# Sub6 HPUEと既存システムとの 共用検討(第2報)

株式会社NTTドコモ

2022年3月23日

# 技術検討作業班(第26回)で受領したコメント

Figure 10-44: UEs on Ground Results for 5G Spurious Emissions

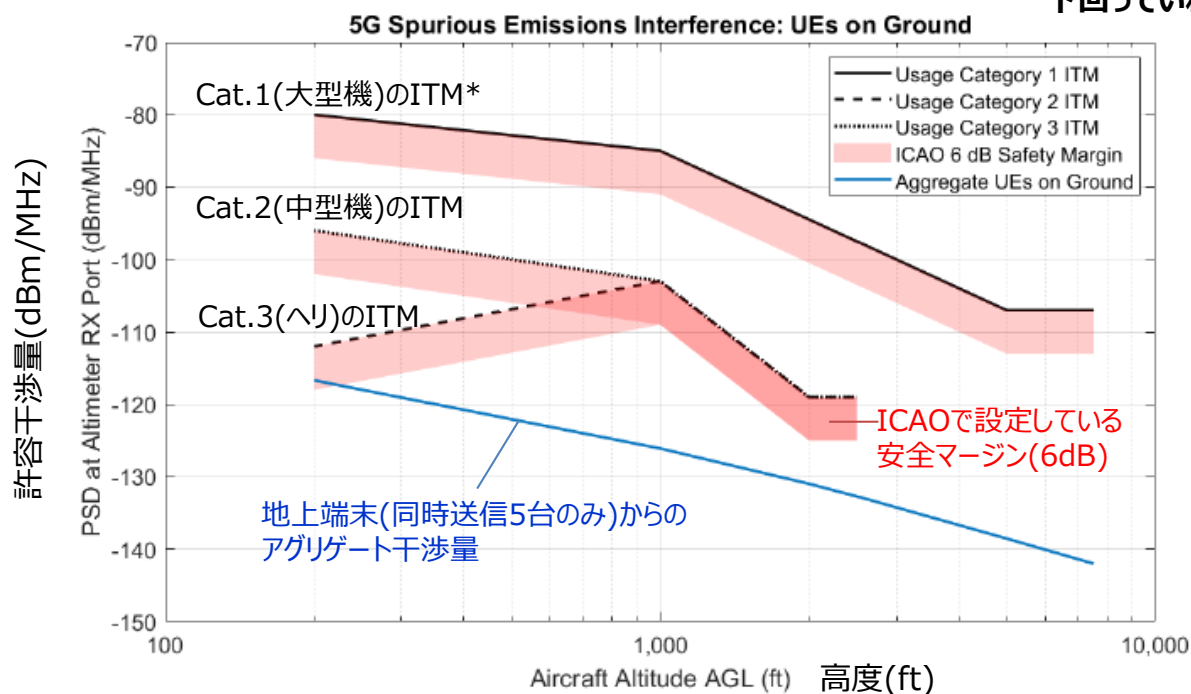
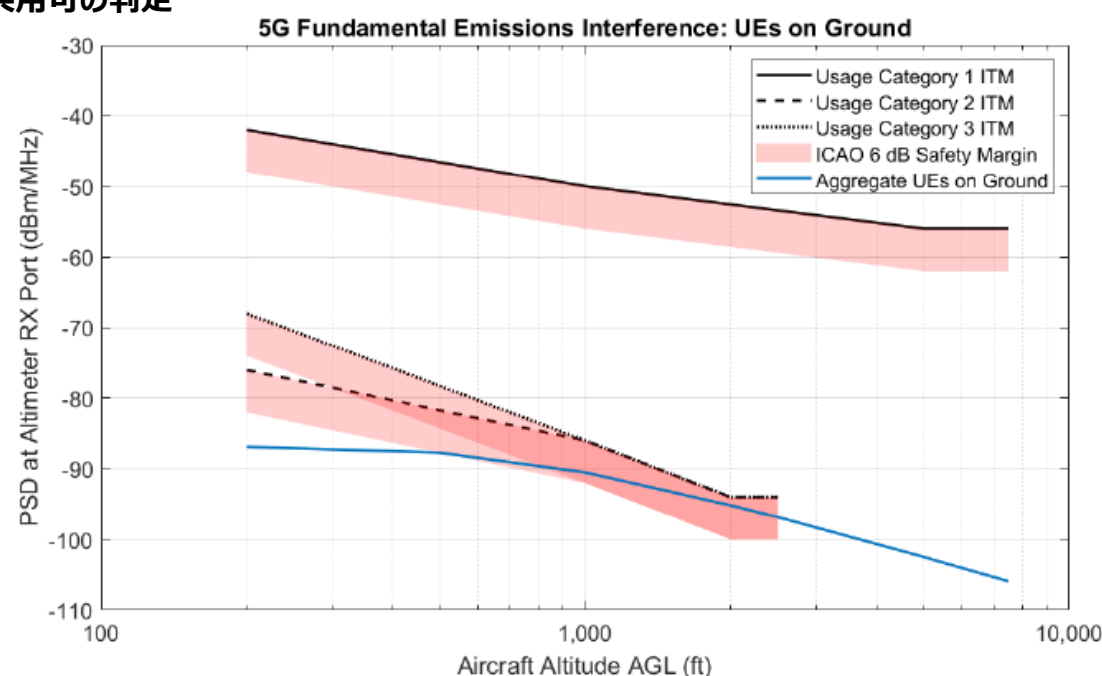
下記の評価結果より問題無いと結論付けられている。(端末は最大EIRP 30dBm)

(青線は全台常時フルパワー送信のアグリゲート干渉量なので、送信電力制御により実際にはさらに下がるというRTCALレポートの記載)

ITMよりも、アグリゲート干渉量が下回っていれば共用可の判定

Figure 10-44: UEs on Ground Results for 5G Spurious Emissions

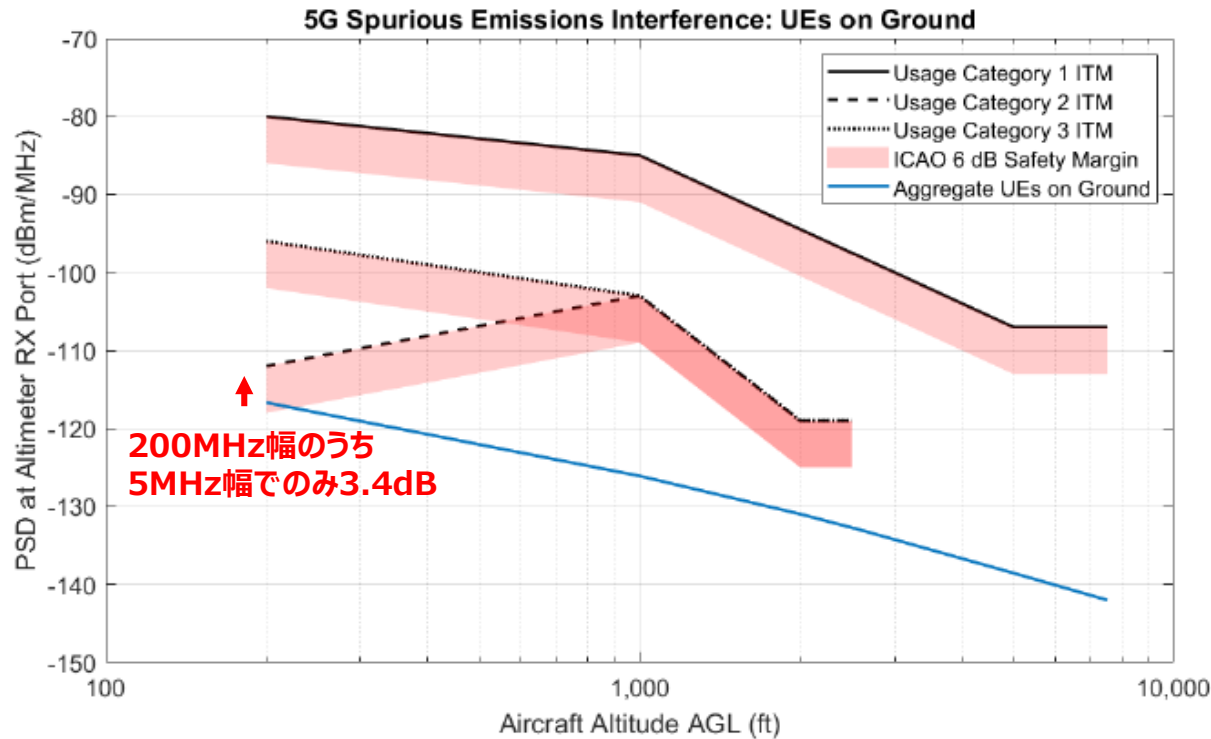
(帯域内干渉)

帯域内干渉：日本が**3.4dB**高い(5MHz幅のみ),  
**1.6dB**低い(残り195MHz幅)  
 帯域外干渉：日本が**0.6dB**程度低い

→ 高度計帯域の5MHz幅の帯域内干渉が3.4dB増加するが、  
 端末が全台常時フルパワーで送信する訳ではない点や、5G端末の  
 不要発射の実力値を考慮すれば、RTCALレポートの「問題無い」と  
 いう結論が、日本の条件でも当てはまる

Figure 10-43: UEs on Ground Results for 5G Fundamental Emissions

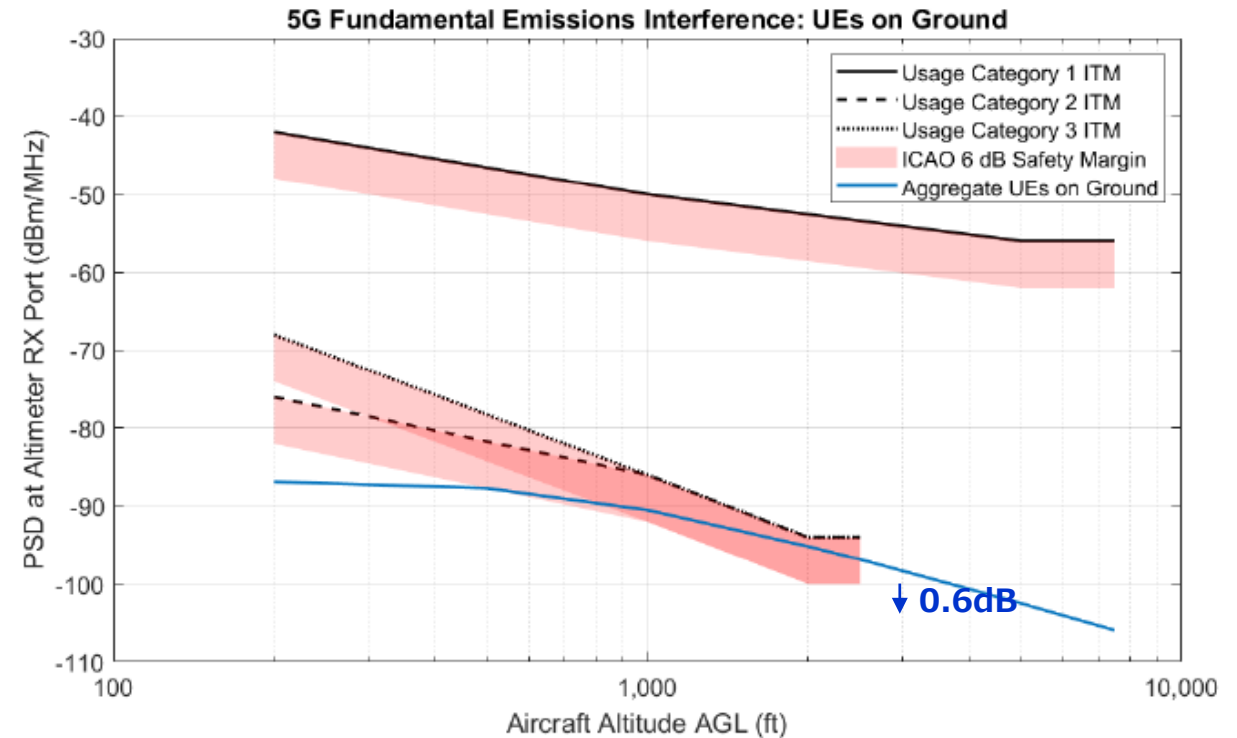
(帯域外干渉)
